**AVIS RELATIF À LA PROTECTION
CONTRE LES EVENTUELS EFFETS NOCIFS ET NUISANCES
PROVOQUÉS PAR LES RAYONNEMENTS NON IONISANTS
GÉNÉRÉS PAR DES ANTENNES ÉMETTRICES STATIONNAIRES**

Commune : HAMOIS - Exploitant : PROXIMUS

Référence exploitant : 83NTO_00

Rapport n° 697 / 2024

Figure 2 : Vue en plan des installations d’antennes dans un rayon de 300 mètres autour de l’installation faisant l’objet de la demande d’avis

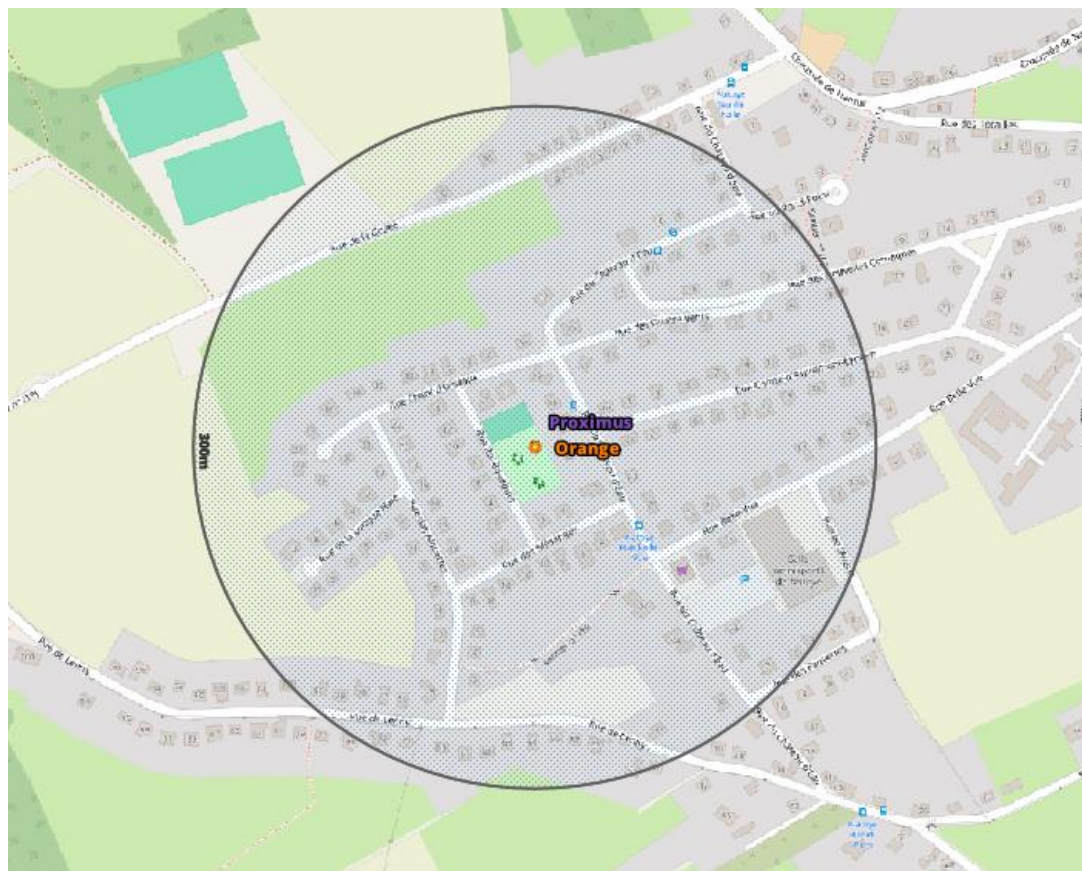
- il y a au plus 4 installations d'antennes émettrices stationnaires présentes dans la zone d'évaluation de 300 mètres de rayon représentée dans la figure 2, y inclus l'installation référencée dans le paragraphe 2 : la limite cumulative définie à l'article 4, §2 du décret est nécessairement respectée dans les lieux de séjour à l'intérieur de la zone d'évaluation de 300 mètres de rayon ;
- il y a exactement 5 installations d'antennes émettrices stationnaires présentes dans la zone d'évaluation de 300 mètres de rayon représentée dans la figure 2, y inclus l'installation référencée dans le paragraphe 2 et il existe, pour 3 ou 4 de ces installations, un avis attestant le respect de la limite abrogée de 3 V/m : la limite cumulative définie à l'article 4, §2 du décret est nécessairement respectée dans les lieux de séjour à l'intérieur de la zone d'évaluation de 300 mètres de rayon ;

- c) dans tous les autres cas, il a été vérifié que la limite cumulative définie à l'article 4, §2 du décret n'est pas dépassée dans les lieux de séjour sur base du nombre d'installations localisées dans la zone d'évaluation de 300 mètres de rayon représentée dans la figure 2, de leur localisation ainsi que des données inscrites dans la figure 1 et au paragraphe 4 du présent avis et dans les avis attestant le respect de la limite par installation ou de la limite abrogée de 3 V/m relatifs aux autres installations reprises dans la figure 2.

Compte tenu des considérations ci-dessus, il apparaît que l'intensité du rayonnement électromagnétique généré, dans les lieux de séjour situés dans un rayon de 300 mètres autour de l'installation référencée dans le paragraphe 2, par l'ensemble des antennes émettrices stationnaires de l'ensemble des exploitants du même site d'antennes émettrices stationnaires respecte la limite fixée à l'article 4, § 2 du décret.
